**Oggetto: Conca Castellina, ditta Costa Medicea srl - Comuni di Seravezza e Stazzema.**

**Trasmissione del verbale della Conferenza dei servizi del 13.07.2023**

***Conca Castellina, Comuni di Stazzema e Seravezza, procedura di valutazione di impatto ambientale per progetto di asportazione di detrito e ripristino finale della cava dismessa Conca Castellina***

VERBALE

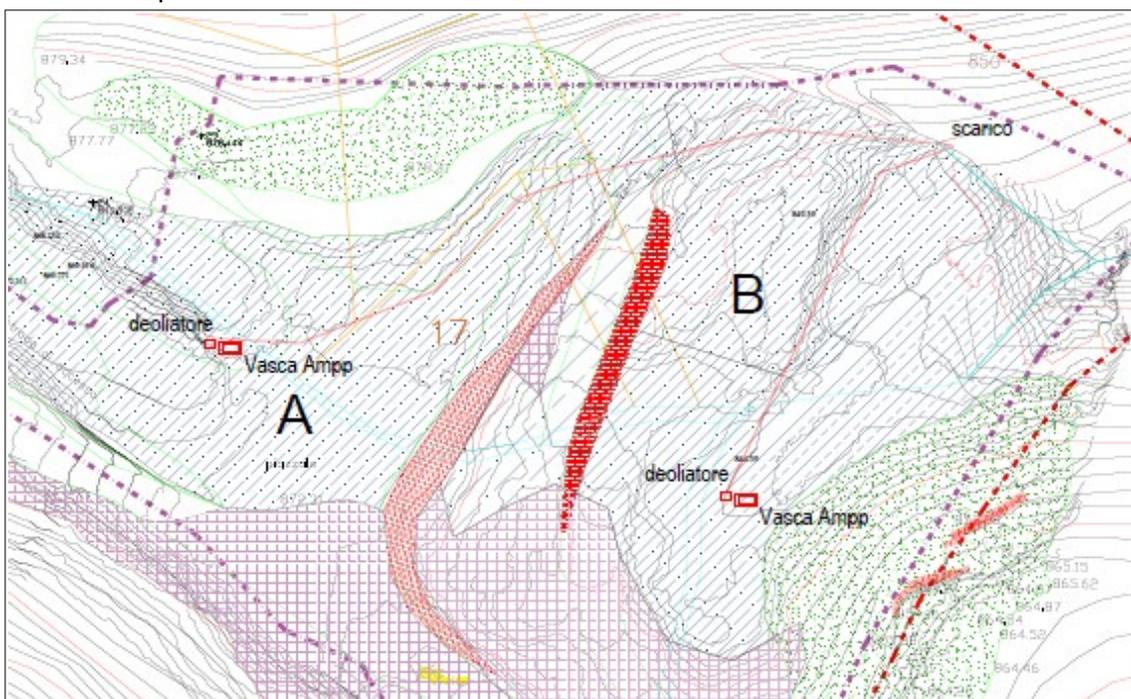
Si rileva che la documentazione presente nella sezione "integrazioni giugno" non consente di formulare un parere per lo scarico e contiene alcune discrepanze. In particolare si evidenzia che nella tabella a pag. 12 è presente un'unica vasca di trattamento per le AMPP mentre nella planimetria di Tav. 1 sono chiaramente presenti due distinte vasche.

Si rileva anche che la posizione dello scarico indicata in planimetria e di cui non vengono fornite le coordinate, per quanto a conoscenza di questo Dipartimento (vedi <http://sira.arpato.toscana.it/sira/progetti/captazioni/mappa/map.php>) si trova in prossimità di un pozzo concessionato per uso potabile (Pozzo S. Maria Maddalena) gestito da Gaia SpA.

Si ritiene che, ad oggi e in attesa delle eventuali nuove disposizioni emanate dalla Regione Toscana, debba essere rispettato quanto previsto dalla DPGRT 46/R e dovranno pertanto essere realizzate vasche di trattamento delle AMD dimensionate in base alla superfici dei diversi piazzali utilizzando il coefficiente previsto dalla citata Delibera Regionale per aree permeabili.
